Objet : demande d'implantation d'un radar sur A55

Observations sur le Plan Bruit de la métropole d'Aix-Marseille

Les observations qui suivent ont été réalisées en ayant en tête, chaque fois que c'était pertinent, le problème du bruit généré par la circulation routière sur les viaducs de l'A55 (réseau national non concédé) dans la zone d'Arenc (section entre les tunnels et la zone du faisceau ferroviaire d'Arenc).

Bruit routier - Zones où les valeurs limites sont dépassées, sur 2

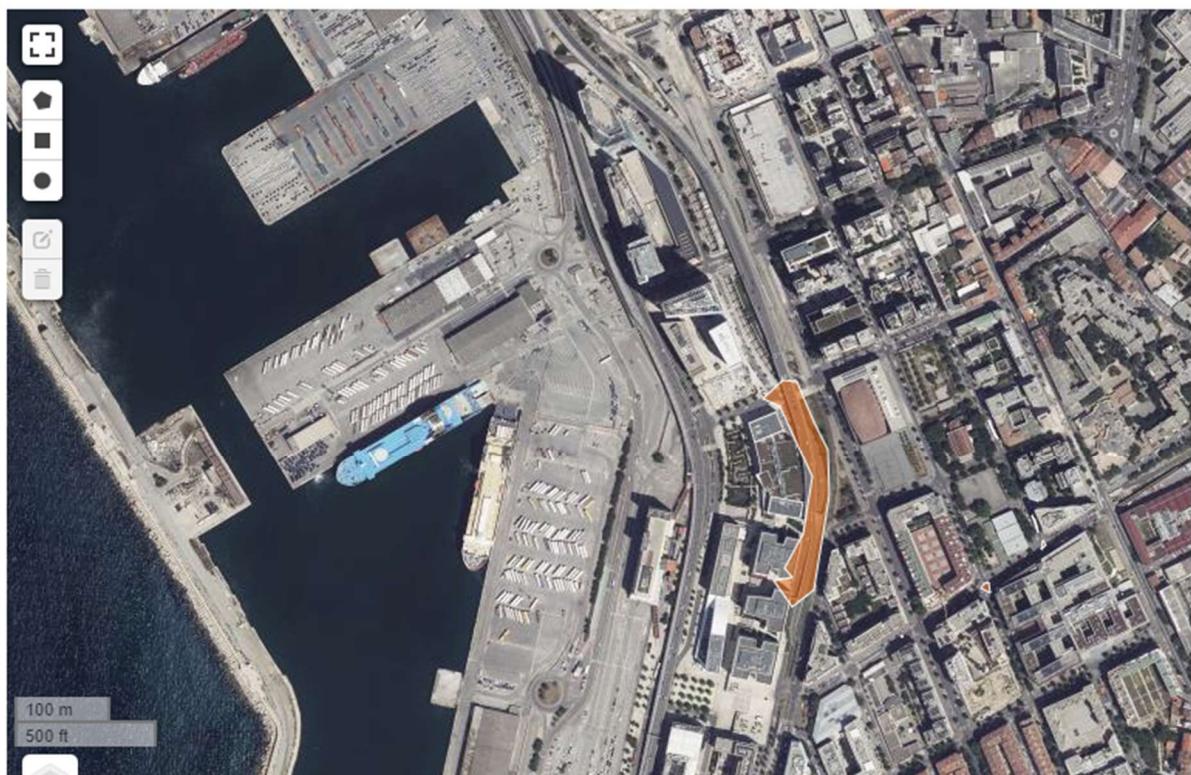
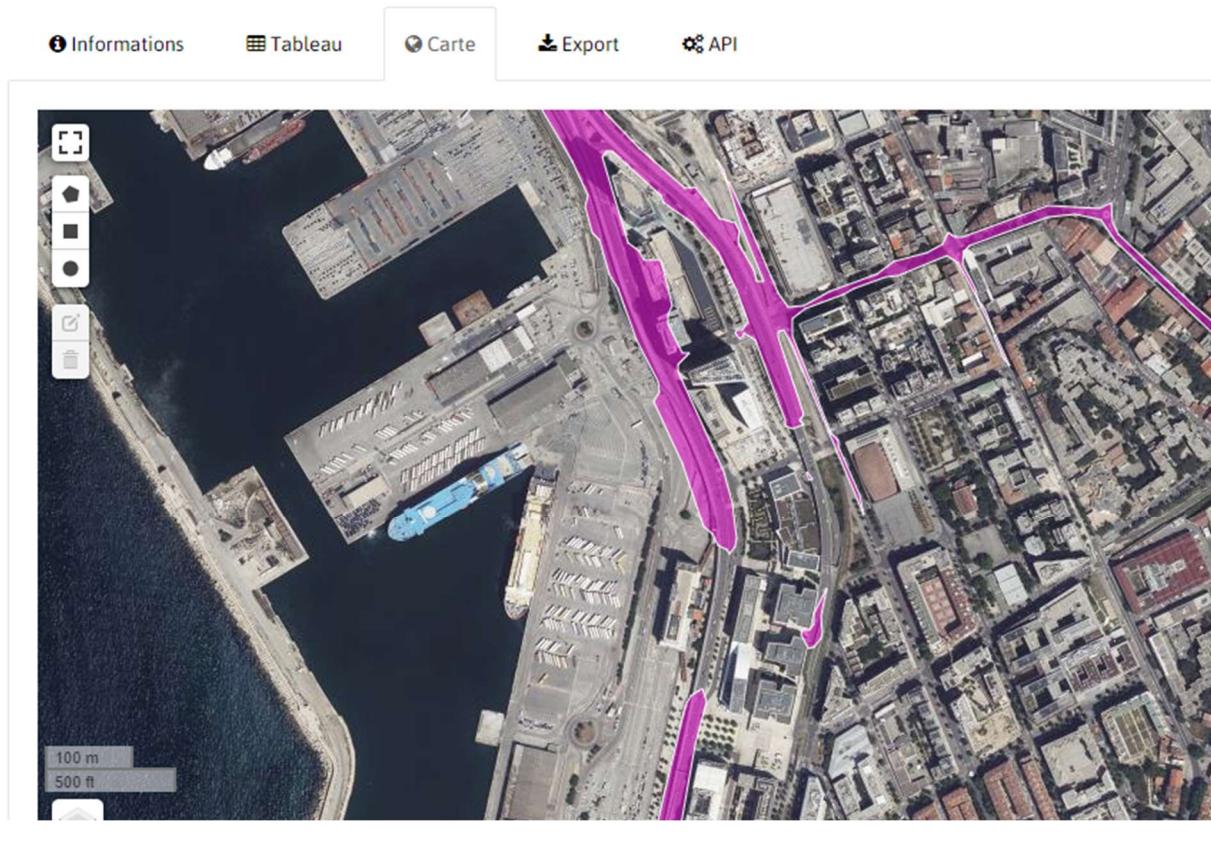
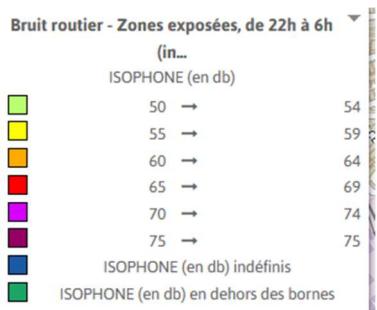
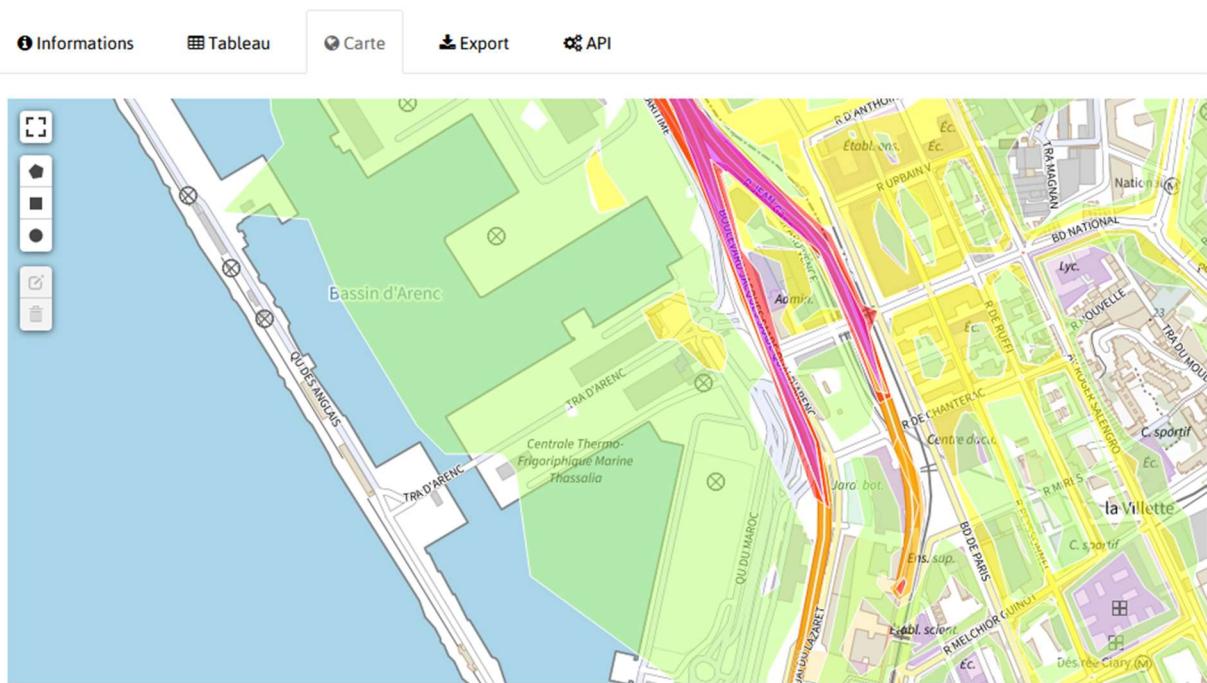
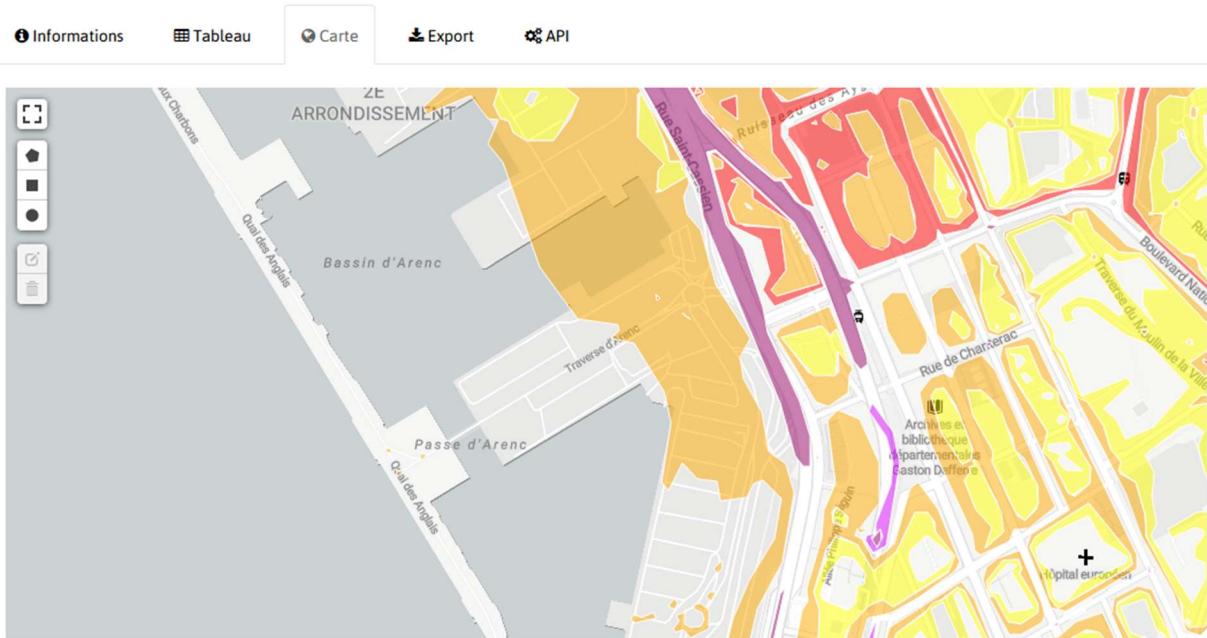
Les cartes présentées plus haut sont assez détaillées et semblent crédibles, mais la question est de savoir si les valeurs indiquées sont proches de la réalité ou pas.

Aucune information n'est donnée sur la manière dont le bruit est calculé pour l'établissement des « cartes de bruit stratégique ».

Comme ces cartes sont la base de tout ce qui suit, **il est fondamental** que la méthode avec laquelle elles sont établies soit transparente et partagée.

Comptage routier - Base routière modélisée (2020)

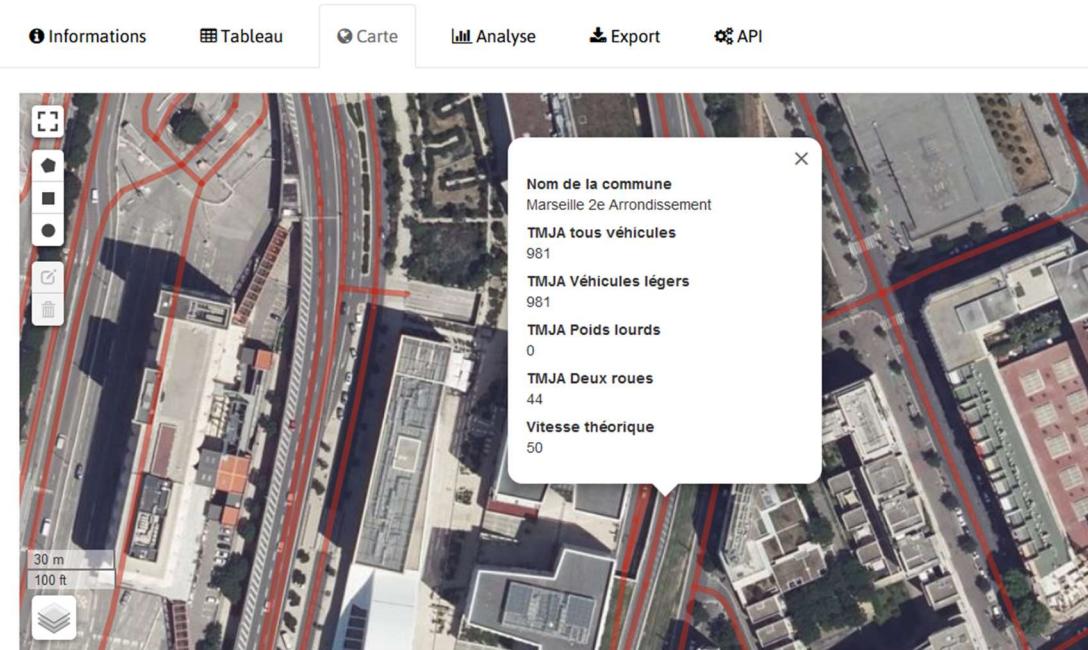
Le trafic de la rampe d'accès semble très sous-estimé avec 1025 véhicules/jour.

En revanche quand on analyse le cas de la bretelle d'accès depuis le boulevard de Dunkerque, on se rend compte que les valeurs horaires obtenues (806, 620, 1071) sont totalement incohérentes avec le nombre fourni **pour la journée entière** dans le PPBE soit... 1025 véhicules (981 +44).

L'accès depuis le boulevard de Dunkerque représente donc entre un quart et un tiers du trafic du viaduc selon les périodes, soit environ $30\% * 39\,088 = 11\,726$ véhicules, **donc 12 fois plus que ce qui semble pris en compte pour l'établissement des cartes de bruit.**

Ce point doit être clarifié.

Sites avec capteurs de bruit

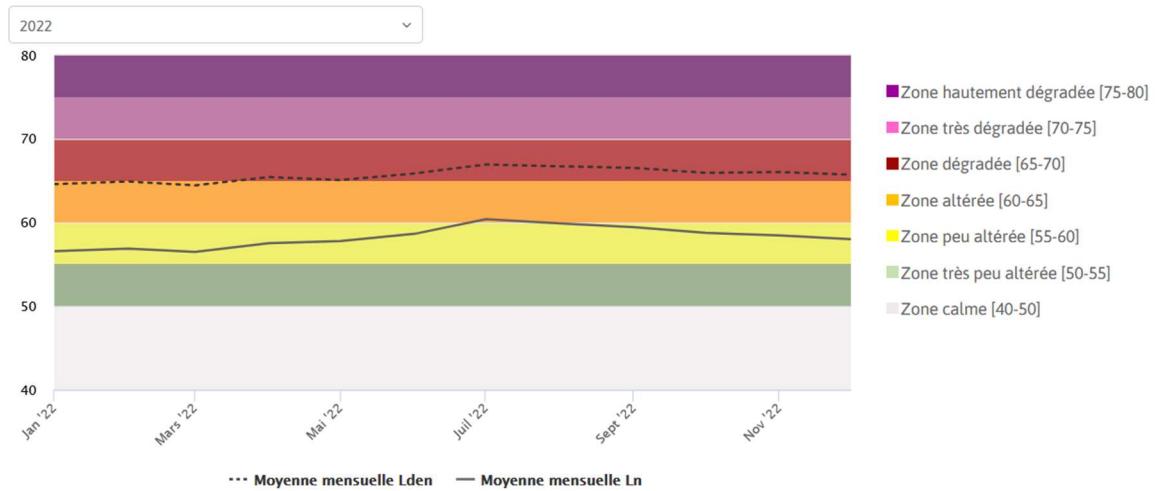
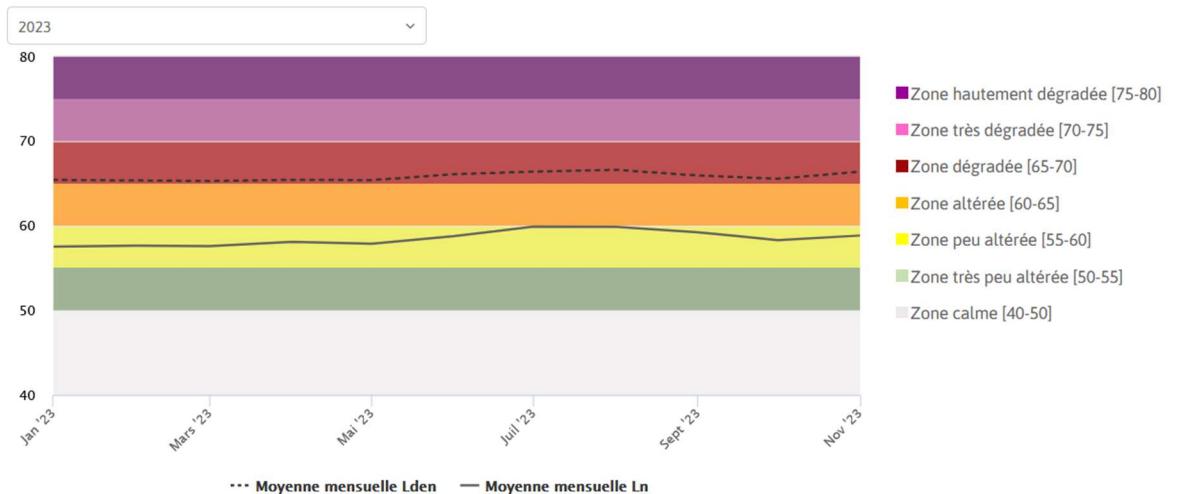
Le lieu d'implantation du capteur entraîne une sous-estimation du bruit affectant la zone d'Euroméditerranée située plus au nord (zone du Parc Habité d'Arenc en particulier). Mais, malgré cette sous-estimation, les résultats enregistrés par le capteur ne sont pas bons.

Si en 2022 il y avait encore certaines périodes pendant lesquelles l'indicateur Lden était « seulement » dans la zone altérée :

La situation s'est aggravée en 2023 (zone « dégradée » en permanence) :

Ces chiffres sont préoccupants pour la santé des habitants de la zone.
